Ford Mondeo '97 , fabricado entre 08/96 – 11/99

Colunas de som temporariamente sem funcionamento.

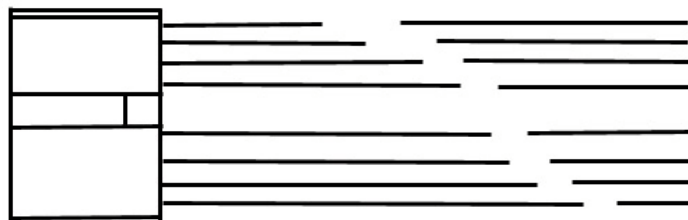
Caso sejam apresentadas reclamações relativamente a estas viaturas, quanto a um não funcionamento temporário das colunas altifalantes, é possível que a causa desta avaria resida no facto de uma ficha do rádio não se encontrar em condições. Devido a um aquecimento dá-se um aumento da resistência de contacto. Para solucionar o problema, é necessário substituir a ficha de ligação do altifalante. Para tal proceder do seguinte modo:

- Certifique-se de que tem conhecimento do código do rádio.
- Desmontar o rádio, desligar as fichas de alimentação de corrente e dos altifalantes.
- Cortar com um alicate de corte a ficha dos altifalantes (tomar como medida o comprimento do cabo da nova ficha, ver figura).
- Descarnar as extremidades dos cabos, colocar as buchas de retracção (mangas retrácteis) e soldar a ficha nova (não utilizar uma ligação cravada).
- Introduzir as buchas de retracção sobre a zona de ligação soldada e contraí-las com um secador (ar quente).
- Envolver a área reparada com fita isoladora, a fim de prevenir quaisquer ruídos.
- Ligar as fichas de alimentação de corrente e dos altifalantes ao rádio. Fixar os cabos do altifalante ao rádio com uma braçadeira.
- Montar o rádio, introduzir o código.
- Testar o funcionamento.
